**INTEGRAZIONE ALLA RELAZIONE GEOLOGICA,
GEOMORFOLOGICA, IDROGEOLOGICA DI SUPPORTO AL
PROGETTO DI COLTIVAZIONE DELLA CAVA
“CALACATA N°10”**

**Richiesta integrazioni contributo Autorità di Bacino Distrettuale
dell'Appennino Settentrionale – Bacini idrografici della Toscana,
Liguria e Umbria a seguito della CdS del 02.12.2025 protocollo di
partenza 11856/2025 del 01.12.2025**

**bacino Marmifero di Torano- Pescina Boccanaglia
Comune di Carrara**

Esempio di grafico

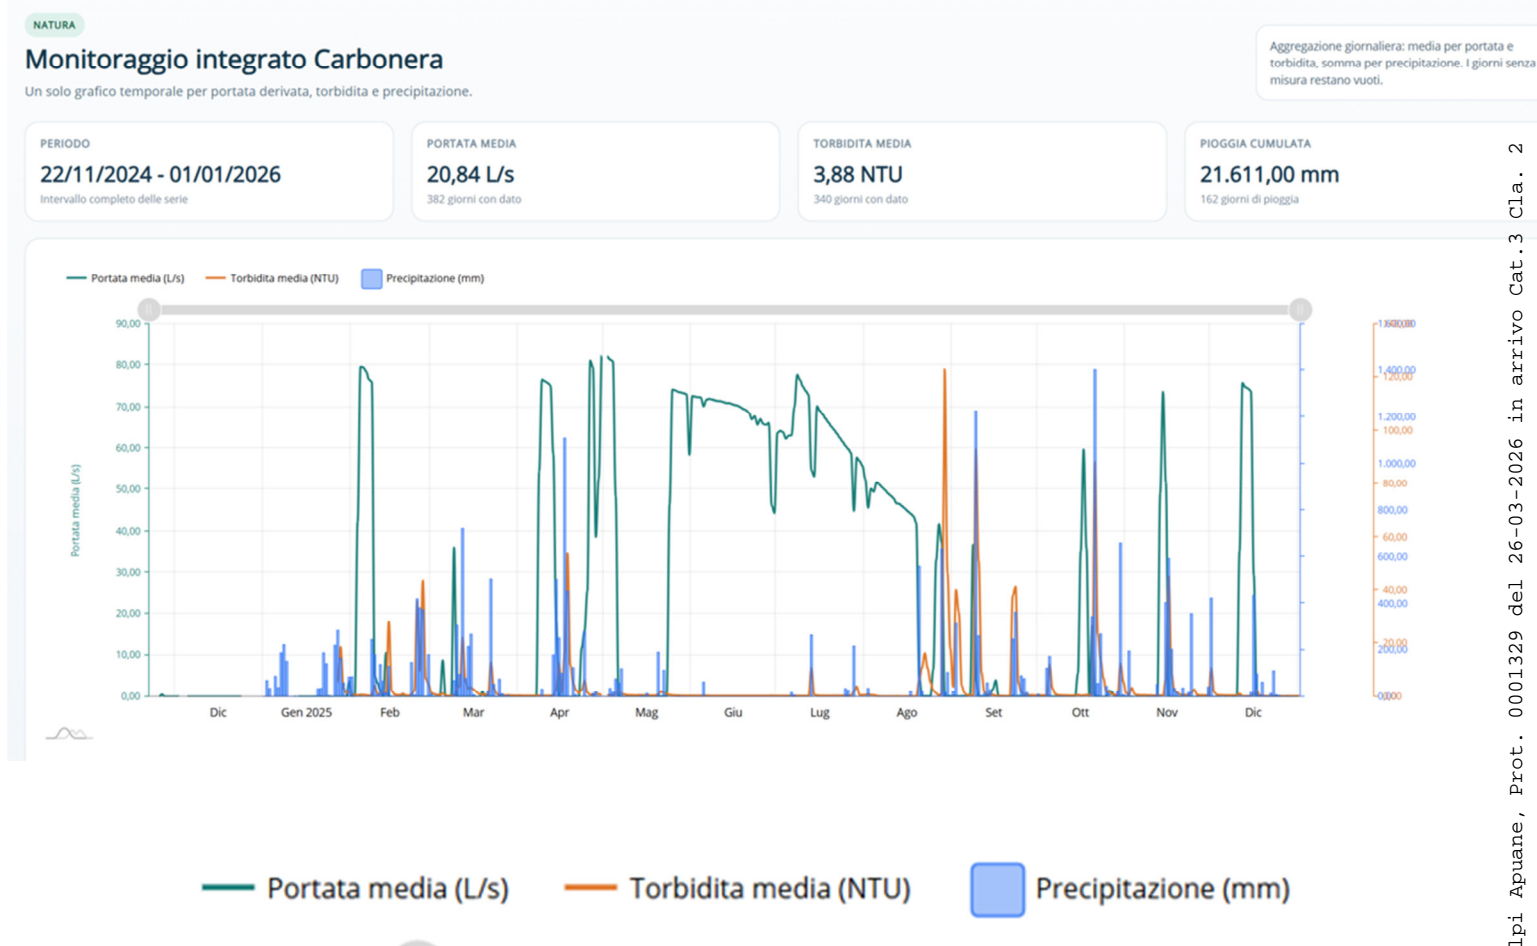
- c) Il Piano di Monitoraggio deve prevedere nei punti 1 e 2 misurazioni della torbidità (preferibilmente in continuo) e del trasporto solido, e deve essere previsto un monitoraggio delle portate almeno nei periodi di maggior deflusso.*

Sono stati elaborati i dati di torbidità del 2025 ricavati da Gaia spa; essi vengono confrontati con la piovosità ricavata dal sistema regionale toscano (SIR); di fatto il gestore, nel rispetto del D.Lgs 18/2023 relativo ai parametri di riferimento per la potabilità delle acque, fornisce dei valori in NTU (Nephelometric Turbidity Units). Riguardo alla "torbidità", la normativa non presenta dei valori fissi in termini di NTU ma richiede che essa sia "accettabile per i consumatori e senza variazioni anomale".

I dati di torbidità saranno quindi graficati.

In questo modo incrociando le precipitazioni occorse, i valori di torbidità e i dati di taglio con acqua (registrati per ogni zona di taglio giornalmente) è possibile individuare picchi collegabili a specifiche zone della cava o assolutamente distaccati e indipendenti dalla attività di coltivazione; i dati vanno ovviamente visti all'interno di un contesto di bacino in cui esistono diverse cave e dove l'uso dell'acqua è diffuso per le operazioni di taglio al monte; in questo senso però la raccolta dati può fornire spunti di riflessione e di approfondimento e, a seconda dei risultati, rendere necessario operare a secco fino al rientro di situazioni critiche; si tratta, vien da se, di studi che devono basarsi
